VOLKSWAGENWERK AG
Kundendienst

Technisches Merkblatt

Käfer

vom August 1975

Synchronkörper für 1. und 2. Gang

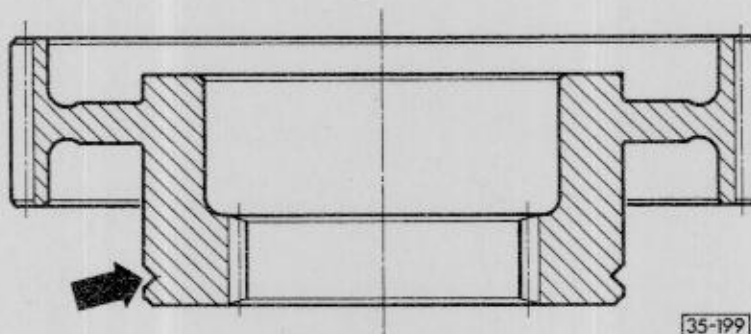
Die Einstellscheibe zwischen Rundmutter und Synchronkörper entfällt.
Dafür wird die Nabe des Synchronkörpers für den 1. und 2. Gang geringfügig verbreitert.

Als Kennzeichnung erhält der neue Synchronkörper - ET-Nr. 113 311 243 C - eine zusätzliche Rille (Pfeil).

Wird in Getriebe bis Juli 1975 der neue Synchronkörper eingebaut, ist die Einstellscheibe zwischen Rundmutter und Synchronkörper herauszunehmen.

Die bisher nötige Einstellung ist damit nicht mehr erforderlich.

1- Saugrohr mit doppelter Vorwärmleitung

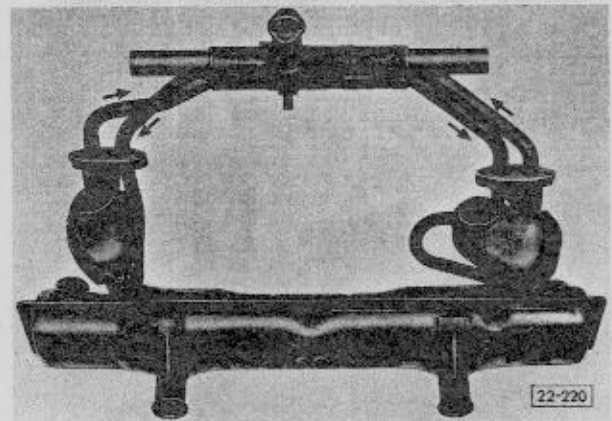
Zur Verbesserung der Saugrohr-Vorwärmung hat der Motor eine zweite Vorwärmleitung erhalten. Das heiße Abgas wird in den beiden Leitungen entgegengesetzt hindurchgeführt (siehe Abb.).

Der Auspufftopf hat entsprechend dem neuen Saugrohr vergrößerte Anschlußflansche erhalten.

A- Steuerung der Einspritzmenge

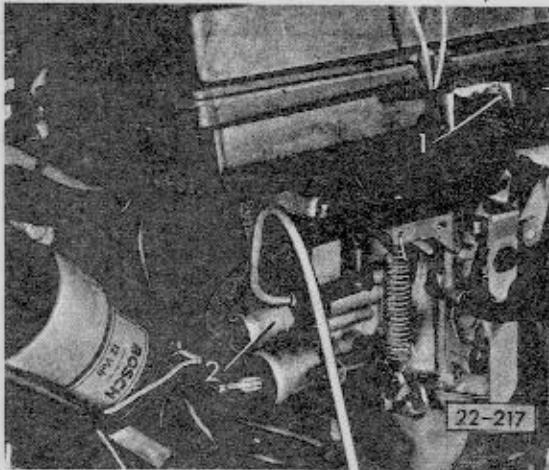
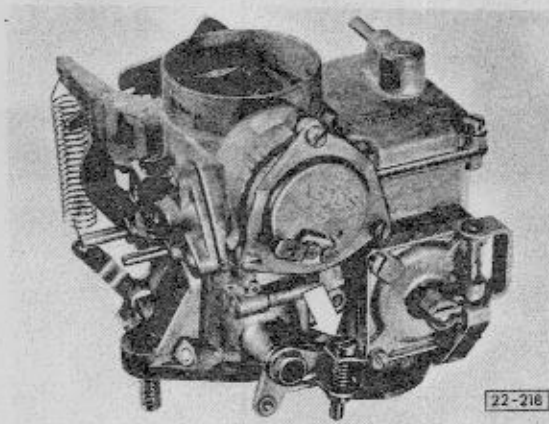
Die Einspritzmenge der Beschleunigungspumpe wird in Abhängigkeit von der Ansauglufttemperatur gesteuert. Die Einspritzmenge beträgt bei Temperaturen

Zur Steuerung dienen ein Temperaturschalter (1) im Luftfilter und ein Regelventil (2) im Vergaser.

Bei Temperaturen unter ca. $+21^{\circ}\text{C}$ gelangt Unterdruck über den Temperaturschalter zum Regelventil und verschleißt eine Rücklaufbohrung, so daß die volle Kraftstoffmenge eingespritzt wird (große Menge).

Über ca. $+29^{\circ}\text{C}$ gelangt kein Unterdruck zum Regelventil, die Rücklaufbohrung ist geöffnet und ein Teil der angesaugten Kraftstoffmenge fließt beim Beschleunigungsvorgang in die Schwimmerkammer zurück (kleine Menge).

B- Schließdämpfer

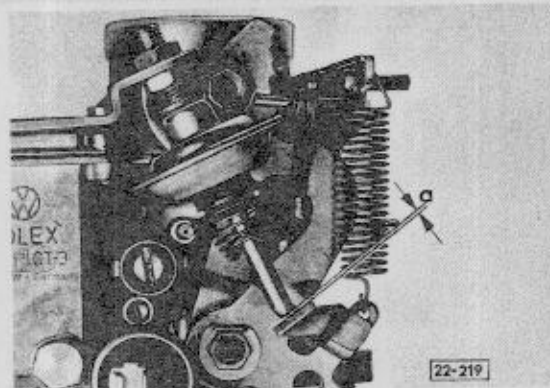
Fahrzeuge mit Schaltgetriebe erhalten Vergaser mit Schließdämpfer. Der Schließdämpfer ist so einzustellen, daß zwischen dem Mitnehmerhebel und dem vollständig hineingedrückten Stößel ein Spalt von $a = 1$ mm gewährleistet ist.

Rillenkugellager für Antriebswelle

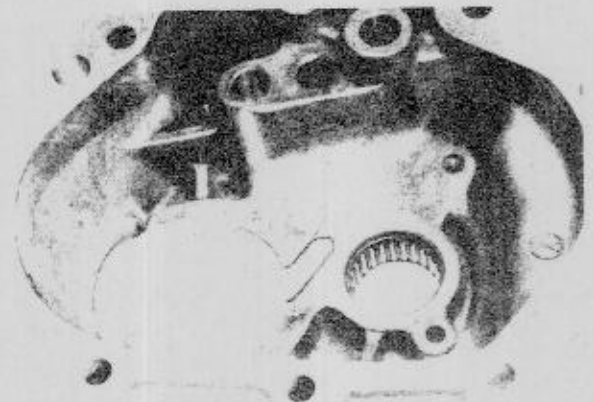
Am Rillenkugellager für Antriebswelle wurde der Bund am Innenlauftring um das Maß der Anlaufscheibe für 4. Gang verbreitert. Dadurch entfällt die bisherige Anlaufscheibe für den 4. Gang auf der Antriebswelle. Gleichzeitig erhält das Lagerschild eine Ölnut (Pfeil), die eine bessere Schmierung des Rillenkugellagers ermöglicht.

Rillenkugellager mit Bund (Pfeil)

Lagerschild mit Ölnut (Pfeil)

Das neue Rillenkugellager mit breiterem Bund - ET-Nr. 091 311 123 - darf nicht mit dem bisherigen Lagerschild (ohne Ölnut) verbaut werden.

Das Rillenkugellager und die Anlaufscheibe der bisherigen Ausführung stehen auch weiterhin als Ersatzteile zur Verfügung. Sie können auch mit dem neuen Lagerschild gepaart werden.

Änderungen am Vergaser

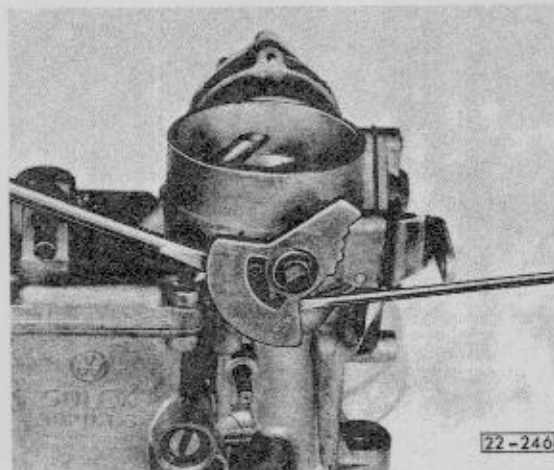
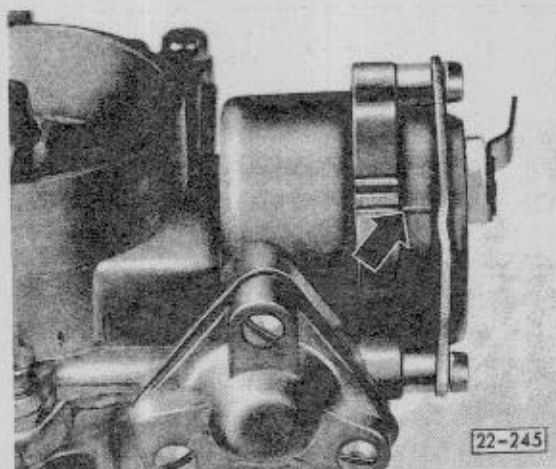
Ab Motor-Nummer D 1 353 615 setzt eine geänderte Stufenscheibe ein (eine Stufe fehlt).

- Kennzeichnung: Blauer Punkt auf dem Startautomatik-Gehäuse. -

Die geänderte Stufenscheibe verhindert, daß der Motor während des Warmlaufens stehen bleibt.

Wird an bisher gefertigten Fahrzeugen im Motornummernbereich von D 1 347 150 bis D 1 353 614 Stehenbleiben des Motors nach dem Starten beanstandet, ist die geänderte Stufenscheibe nachträglich einzubauen und die Startautomatik ca. 3 mm mehr vorzuspannen.

Ersatzteile: neue Stufenscheibe - 113 129 165 C -

- 1 - Mitnehmerhebel für Stufenscheibe ausbauen.
- 2 - Stufenscheibe mit 2 Schraubendrehern abhebeln.
- 3 - Neue Stufenscheibe einbauen.

- 4 - Startautomatik so einstellen, daß die Kerbe mit der unteren Markierung fluchtet.
- 5 - Leerlaufdrehzahl und CO-Gehalt einstellen.

Hauptbremszylinder der Fa. Teves

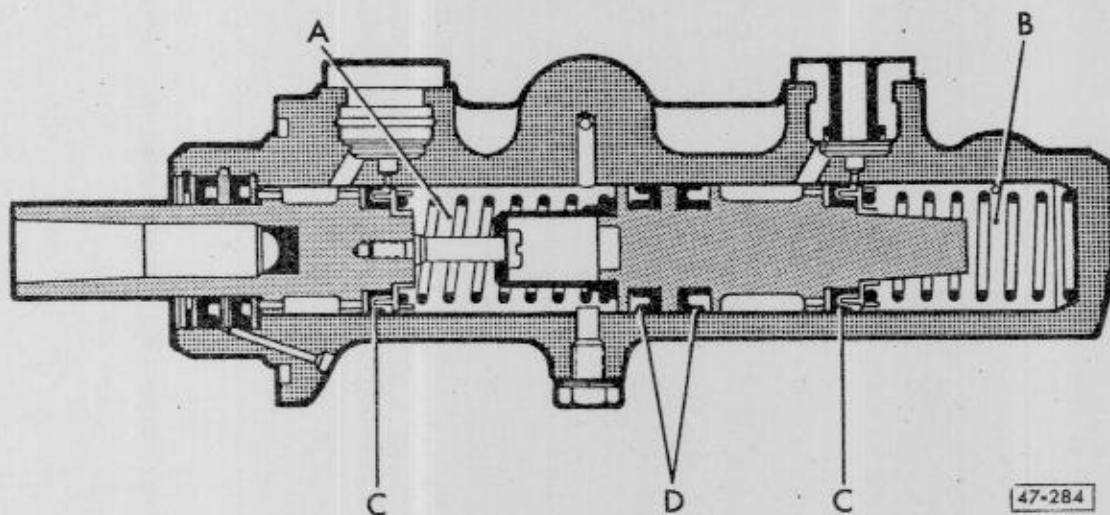
Die Primärmanschetten und die Trennmanschetten in den Hauptbremszylindern der Fa. Teves werden jetzt auf der Oberseite der Manschettenlippen mit Rillen versehen (Pfeile). Die Manschetten haben dadurch bessere Gleiteigenschaften.

Außerdem wurde die Kennzeichnung der Trennmanschetten geändert. Der bisher aufgebraachte Silberstreifen ist entfallen, dafür ist jetzt eine Nut und eine Fase angebracht.

Die neuen Manschetten mit Rillen können anstelle der bisherigen eingebaut werden. Auf keinen Fall dürfen die Primärmanschetten mit den Trennmanschetten verwechselt werden. Die folgende Abbildung zeigt die Anordnung der Manschetten im Hauptbremszylinder.

A - Rückwärtsgang

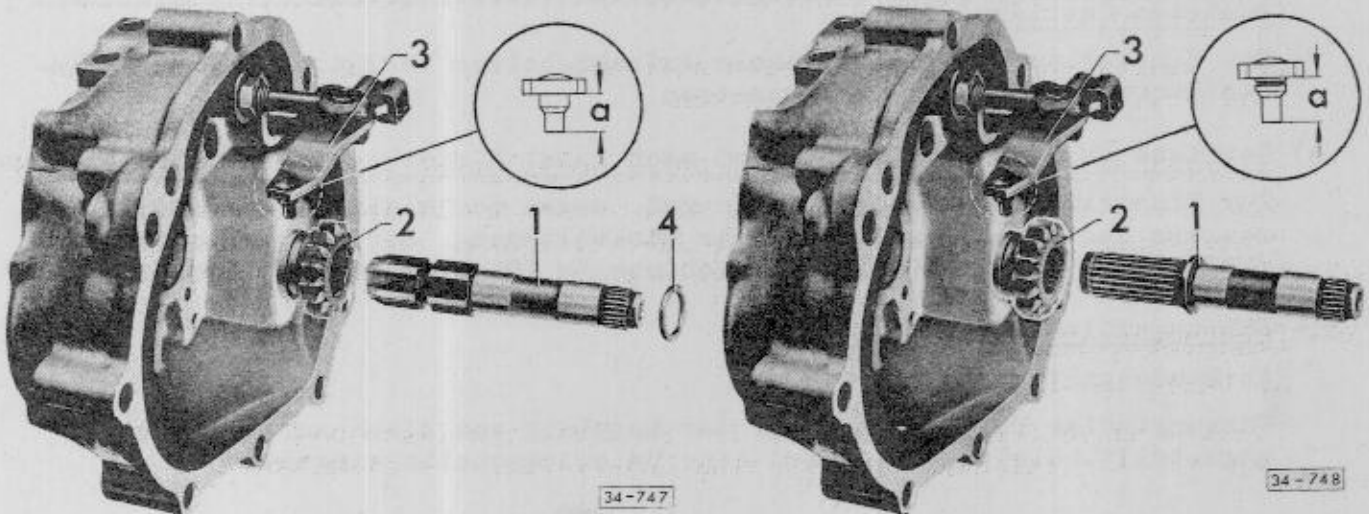
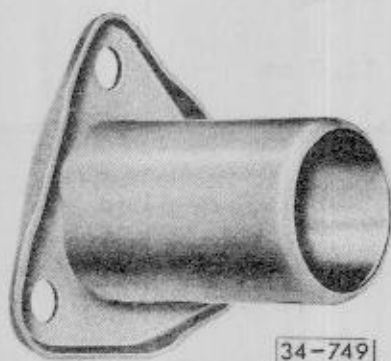
Die Keilnutenverzahnung von Rücklaufwelle und Schaltrad für Rückwärtsgang wird durch eine Steckverzahnung ersetzt. Der Umkehrhebel erhält einen 1,5 mm längeren Zapfen.

$a = 10,5 \text{ mm}$

$a = 12,0 \text{ mm}$

- a) Getriebe vor Februar 1972 - bis Aggr.-Nr. 4 428 869 -
Einbau der neuen Rücklaufwelle ist nicht möglich.
- b) Getriebe von Februar 1972 - Aggr.-Nr. 4 428 870 - bis Juni 1972

- Aggr.-Nr. 4 789 962 -
Einbau der neuen Rücklaufwelle wie unter Punkt c beschrieben möglich, zusätzlich Führung für Umkehrhebel 113 311 585 A und Stützscheibe 113 311 593 mitverwenden und Stütze für Umkehrhebel auf das Maß $43,4 \pm 0,4$ mm einstellen.

- c) Getriebe von Juli 1972 - Aggr.-Nr. 4 789 963 bis Baudatum 09 03 7
Beim Einbau der neuen Rücklaufwelle Ersatzteile-Nr. 091 311 515 müssen der neue Umkehrhebel 113 311 581 F und das neue Schaltrad für den Rückwärtsgang 091 311 531 mitverwendet werden. Anlaufscheibe nicht mehr einbauen.

B - Führungshülse für Ausrücklager

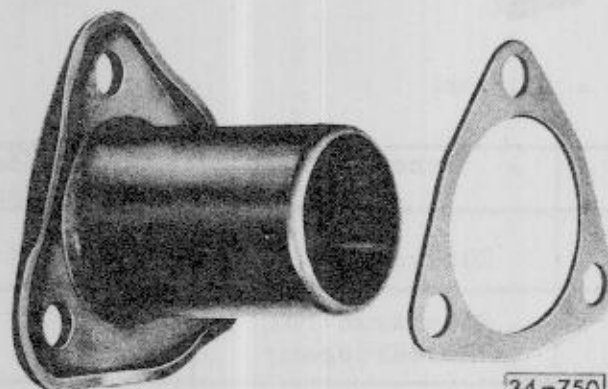
Führungshülse für Ausrücklager der Kupplung von Blech auf Kunststoff umgestellt. Gleichzeitig wird eine Unterlegscheibe eingebaut.

Bisher: Blech-Führungshülse.
Mit MoS₂-Schmierfett fetten.

Neu: Kunststoff-Führungshülse
Nicht fetten!

Beim Einbau der Kunststoff-Führungshülse - Ersatzteile-Nr. 113 141 181 B - muß die Unterlegscheibe - 113 141 176 - mit verwendet werden.

Neue Standlichtfassung

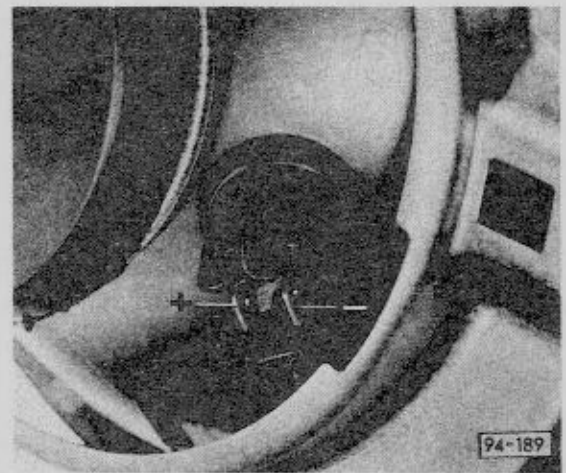
Zur Beseitigung der Beanstandung "Wassereintritt an der Standlichtfassung" erhalten die Scheinwerfer eine neue Standlichtfassung.

Die neue Standlichtfassung hat einen Anschluß für einen kodierten Stecker. Beim Anschluß von Einzelleitungen ist unbedingt die Polarität der Anschlußstecker (Abb.) zu beachten.

Die neue Standlichtfassung kann nicht in Scheinwerfer bisheriger Fertigung eingebaut werden.

Änderungen am Vergaser

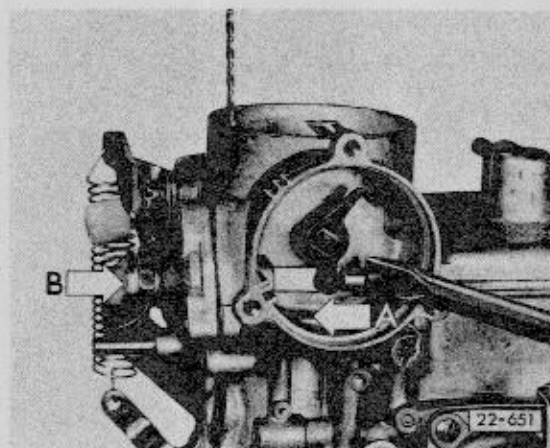
Der 1,2 l-Motor erhält einen Vergaser mit einstellbarem Luftklappenspaltmaß.

Luftklappenspaltmaß = $2,0 \pm 0,2$ mm

Wird an bisher gefertigten Fahrzeugen das Startverhalten bzw. das Leerlaufverhalten während der Warmlaufphase beanstandet, kann der Deckel - 113 129 227 A - mit Einstellmöglichkeit für das Luftklappenspaltmaß nachträglich eingebaut werden.

- Deckel für Startautomatik ausbauen
- Zugstange für Unterdruckmembrane bis zum Anschlag drücken
 - Pfeil A -. Luftklappe schließen und Spaltmaß mit Spiralbohrer prüfen.
- Luftklappenspalt ggf. an der Einstellschraube - Pfeil B - einstellen.
Sollwert: $2,0 \pm 0,2$ mm

Kombinationsmöglichkeiten Lenkgetriebe bzw. Lenkrollenwelle zum Lenkhebel

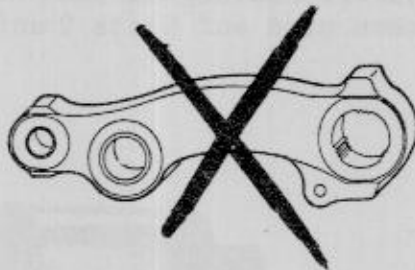
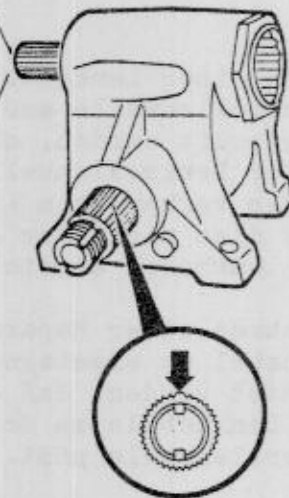
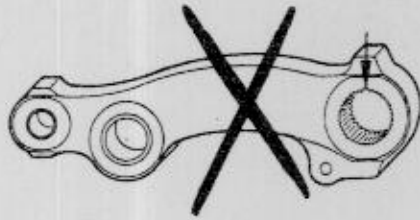
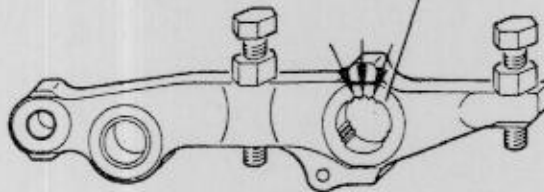
Lenkhebel mit einer breiten
Zahnlücke (Pfeil).
Als Ersatzteil nicht liefer-
bar.

Lenkhebel mit 3 x
drei Zähnen
nicht kombinieren.
Als Ersatzteil nicht
lieferbar.

Lenkhebel mit drei breiten
Zahnlücken (Pfeile)
Ersatzteile-Nr.
113 415 365 D/
114 415 365 D

Lenkgetriebe bzw. Lenk-
rollenwelle mit einem
breiten Zahn (Pfeil).
Als Ersatzteil nicht
lieferbar.

Lenkhebel mit einer breiten
Zahnlücke (Pfeil)
nicht kombinieren.
Als Ersatzteil nicht
lieferbar.

Lenkgetriebe bzw. Lenk-
rollenwelle mit zwei
breiten Zähnen (Pfeile)

Vor Einbau eines Lenkgetriebes oder einer Lenkrollenwelle muß darum unbedingt geprüft werden, ob die Verzahnung der Lenkrollenwelle zur Verzahnung des vorhandenen Lenkhebels paßt. Ist dies nicht der Fall, muß auch der Lenkhebel ersetzt werden.

Ist im Rahmen einer Reparatur nur der Lenkhebel zu ersetzen, muß darauf geachtet werden, daß die Verzahnung des Lenkhebels zu der vorhandenen Lenkrollenwelle paßt.
